改善箇所説明図

基準不適合箇所

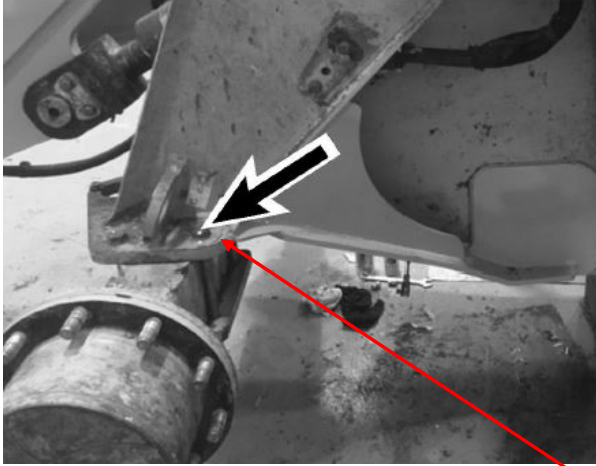
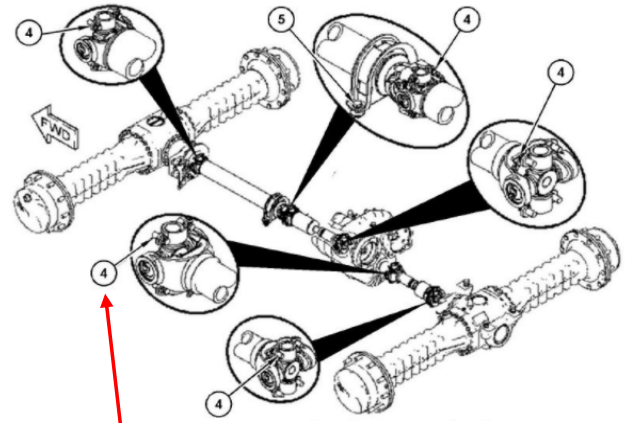
フロントアクスル固定ボルト(左右各4箇所)

推進軸ジョイント固定ボルト(図中④部品5箇所)

出荷前の改修作業においてアクスル及び推進軸の固定ボルトの締結が不適切なため、動力伝達装置の固定が緩むおそれがある。

ショベルローダのフロントアクスル及び推進軸ジョイントにおいて、固定ボルトの締め付け指示が不適切なため、締め付け力が不足しているものがある。そのため、そのままの状態で使用を続けると当該ボルトが緩み、最悪の場合、ボルトが外れてフロントアクスルもしくは推進軸が脱落し、走行不能となるおそれがある。

全車両、当該取り付けボルトを正規締め付け方法で締め付ける。
なお、取り付けボルトに損傷が認められた場合は、新品と交換する。

識別 : 改善実施済み車については、キャブ後面ガラス左下、又は、左支柱下にNo4083のステッカーを貼付し、適切な方法で固定されたボルトの頭にマーカーペンで丸印をつける。
